Lappeenrannan vammaisneuvoston esteettömyystyöryhmän esteettömyyskierros Lappeenrannan uudessa sisäliikuntahallissa 27.5.2026

SAAPUMINEN ALUEELLE VALTAKATU 63 PIHAAN

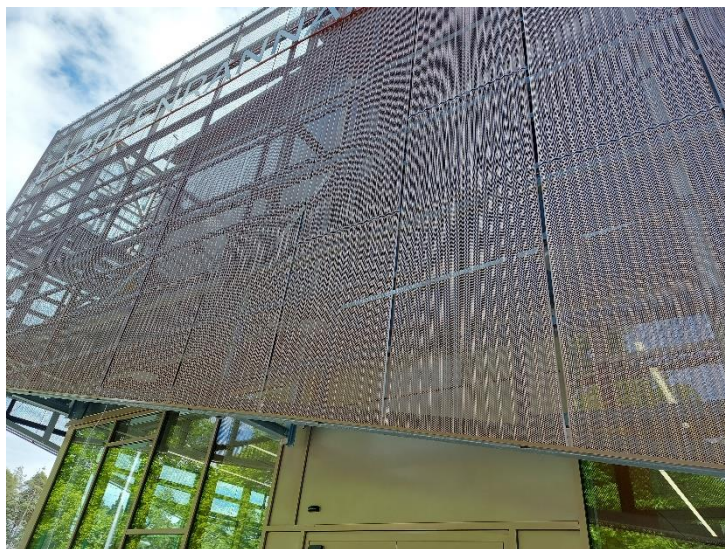
Kaivattiin selkeitä opasteita missä on pääovi, josta mennään sisälle. Pääoven yläpuolella olevaan etuseinäpaneeliin kaivattiin selkeää merkintää "Sisäänkäynti".

Kiinteistön pitkällä sivulla on useita ovia, siksi kaivattiin selkeää opastusta, mistä päässään sisään.

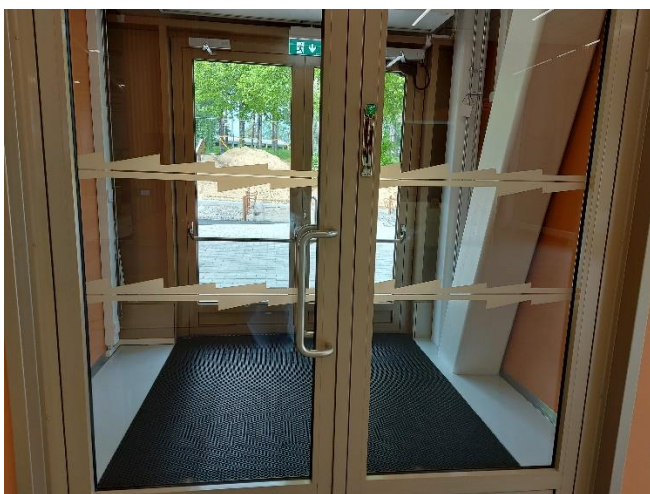
Pääovelle pääsee myös kävellen Valtakadun kevyenliikenteenväylältä suoraan pääovelle. Nämä rappuset eivät ole esteettömät loppuun saakka eli **kaiteesta puuttuu se loppuosa, joka turvaa askeleet alimmalta askelmalta maahan saakka.**

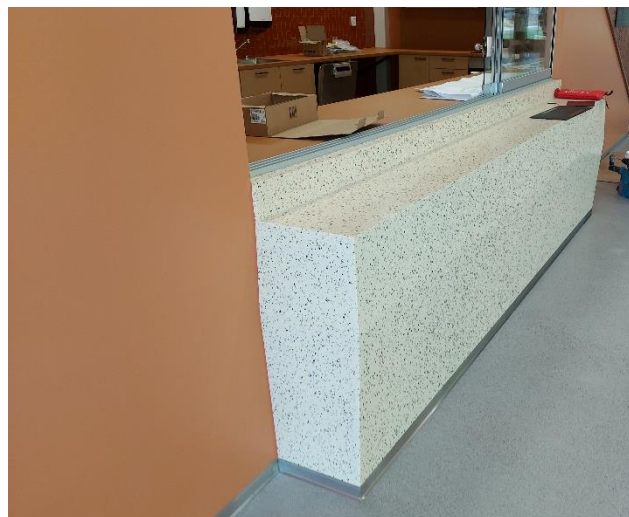
Sisäänkäynnistä tullaan suoraan kahviotilaan, joka on yhdessä tasossa. Kalusteet puuttuivat vielä tällä hetkellä. Olisi hyvä huomioida lyhytkasvuiset kalusteissa, etenkin tuoleissa, jotta istumaan pääsy on sujuvaa.

Kahvilatiskin väritys on kaunis ja miljööseen sopiva, mutta ehkä hiukan sekava hahmottaa tiskin eri tasot.

LE-WC tilat

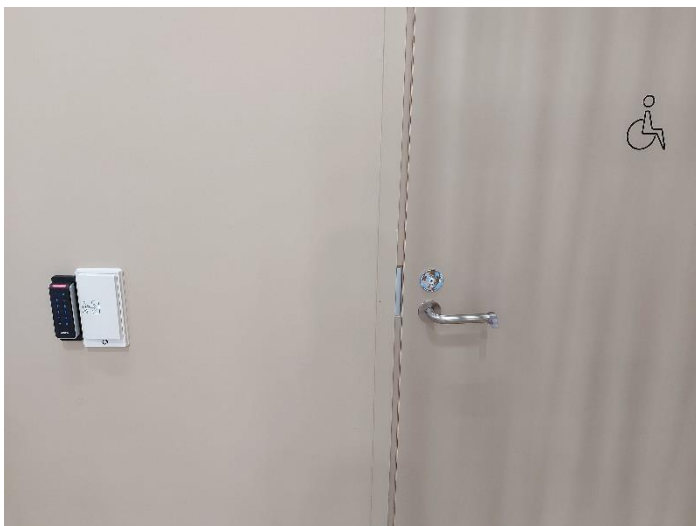
Kahvio vierestä löytyy ensimmäinen LE-WC tila. Oli merkitty hyvin ja hyvää esteettömyyttä on myös se, että laatussa oli myös ilmoitettu tila pistekirjoituksella. LE-WC on esteetön. LE-WC tila tekstinä saattaa olla vielä ”vieras” useimmille. Yläkerran vastaavassa tilassa oli ovesa perinteinen pyörätuolin kuva, joka helpottaa hahmottamista.

Yläkerran LE-WC oli myös esteetön. Yläkerran LE-WC tilan merkintä oli erilainen kuin alakerran. **Suositellaan, että jokaisessa LE-WC tilan ovesa olisi samanlainen merkintä eli kirjaimet LE-WC ja sama alla pistekirjoituksella.**

YLÄKERTAAN MENO

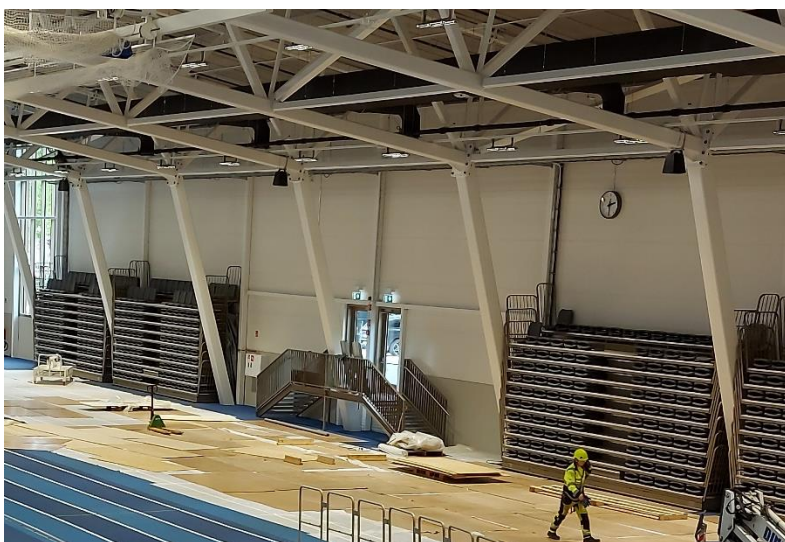
Alakerran kahviosta pääsee yläkertaan joko portaita pitkin tai Inva-hissillä. Yläkertaan johtavissa kaiteissa oli myös välikaide, joka on hyvää esteettömyyttä lyhytkasvuisille ja lapsille. Kaiteista toinen, joka on seinäviereen kiinnitetty, jatkuu oikeaoppisesti viimeisen rappusen yli. Toisella puolella oleva kaide sen sijaan loppuu kesken. Tätä perusteltiin sillä, ettei portaiden ylijohdava kaide ole esteenä sujuvalle kulkemiselle tasanteella. **Periaatteessa molempien kaiteiden tulisi jatkua sen 30 cm yli viimeisen porrasaskelman.**

KATSOMOT AREENAN LAIDALLA

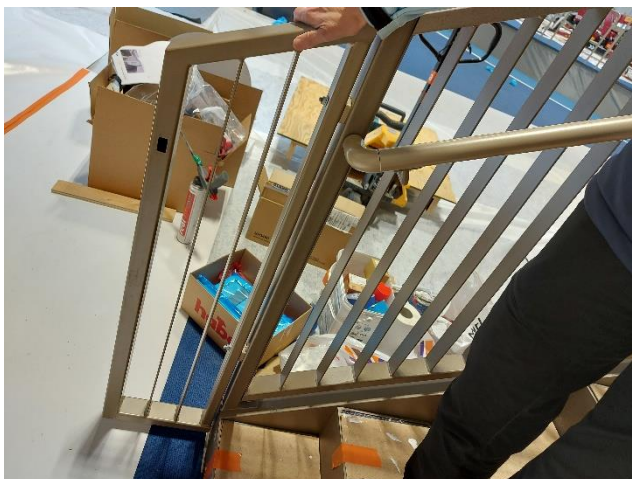
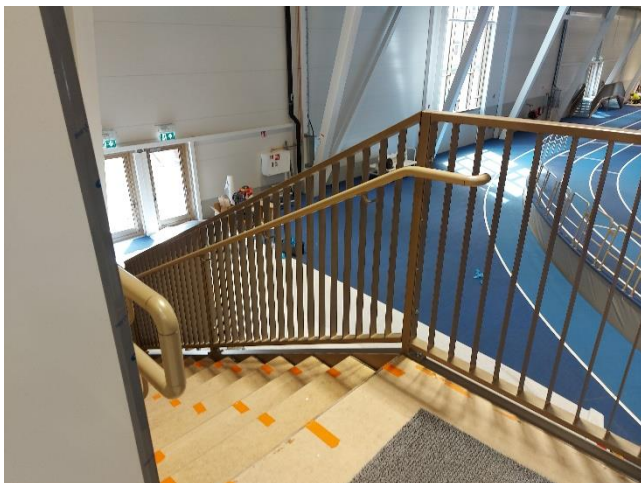
Sisäliikuntahallin yleiset katsomotilat toimivat samalla tavalla kuin Urheilutalolla. Ne ovat seinän vieressä ja tarvittaessa vedetään esille. Näissä ei ole kaiteet kuin reunoissa. Jäi epäselväksi, että onko niissä välikaidetta, todennäköisesti ei.

Nämä katsomot eivät ole esteettömiä.

PORTAAT YLÄKERRAN TASANTEELTA ALAS suoraan Areenalle

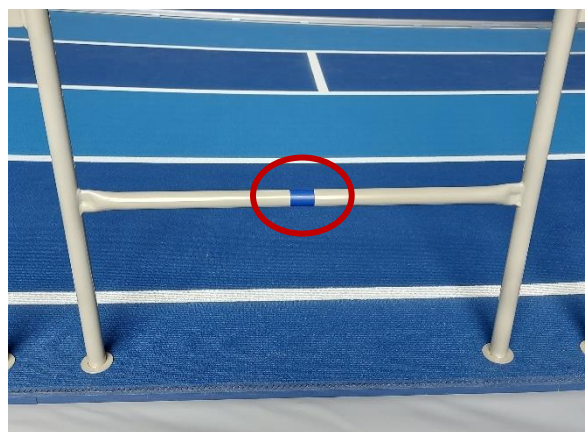
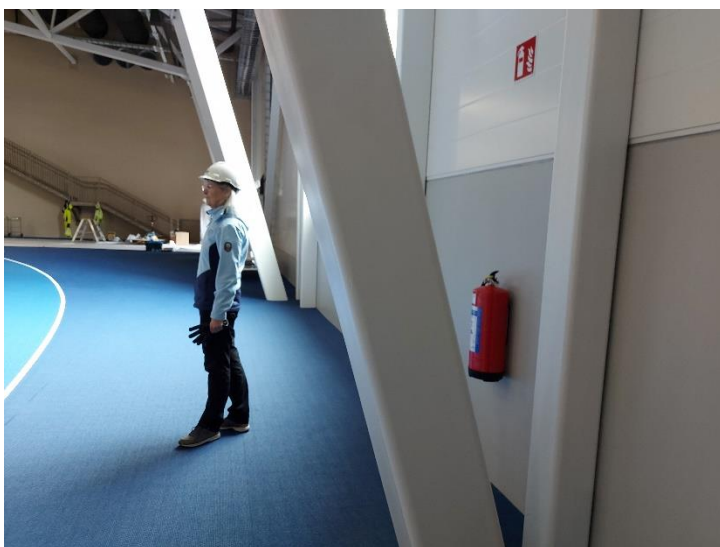
Portaiden yläpään kaiteissa on hyvin huomioitu kaiteen jatkuminen, näin kaiteista saa jo hyvän otteen ennen kuin astuu portaille. **Portaiden alapäässä sen sijaan kaide loppuu kesken**, vaikka se voisi olla vielä hiukan pidempi aina lukkopesään saakka. Seinän puolella kaiteessa oli huomioitu välikaide. Ja siellä kaide jatkuu niin pitkälle kuin mahdollista eli yli viimeisen askelman lukittavaan porttiin saakka.

ESTEETTÖMÄT PUKUHUONEET areenan laidalla

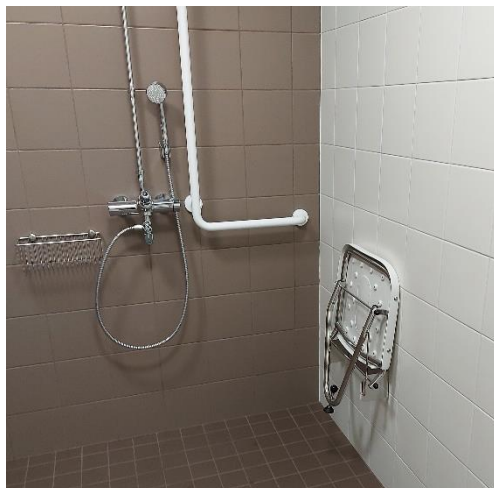
Areenan laidalta löytyvät sekä naisten että miesten esteettömät pukuhuoneet. **Niihin tulisi lisätä merkki, joko se pyörätuolikuva tai sitten teksti LE-pukuhuone.** Niihin oli jo hienosti laitettu teksti pistekirjoituksella, mutta jotta muutkin vammaiset osaisivat niihin löytää, tulisi olla

näkyvissä Inva-merkki. Näin olisi merkinnät linjassaan koko hallin osalta, samalla tavalla. **Esteettömissä pukuhuoneissa on LE-WC tilat, niihin tulisi lisätä merkintä myös pistekirjoituksella.**

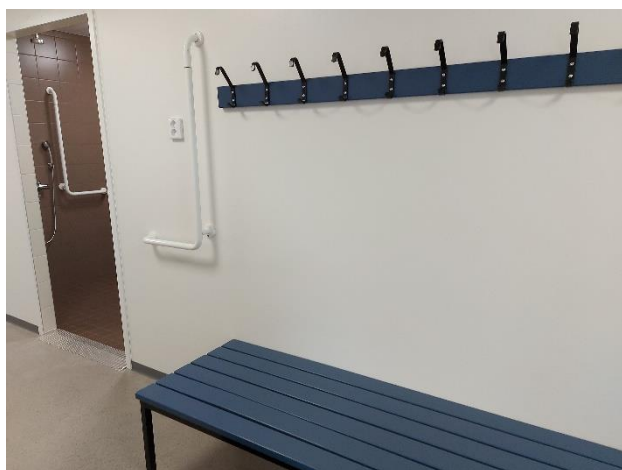
LE- pukuhuoneen WC:ssä on käsien pyyheteline laitettu liian korkealle, ajattelen pyörätuolissa istuvia ja lyhytkasvuisia. Jokainen LE-WC tulisi käydä läpi ja tarkistaa, että käsipyyheteline olisi matalammalla eli esteettömästi käytettävissä.

YLEISÖN PÄÄSY SIVUKATSOMOON

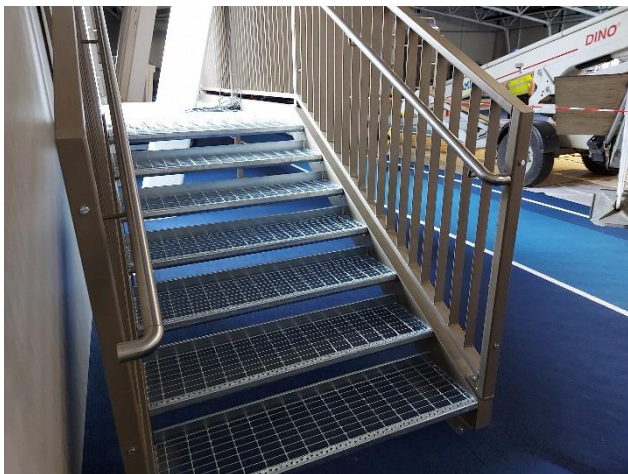
Pääsisäänkäynnistä on lasiset portit, joiden kautta tapahtumiin osallistuvat katsojat pääsevät sivulla oleviin katsomoihin. **Myös näihin lasisiin portteihin olisi ihan hyvä yleisen turvallisuuden takia laittaa ne huomiotarrat.**
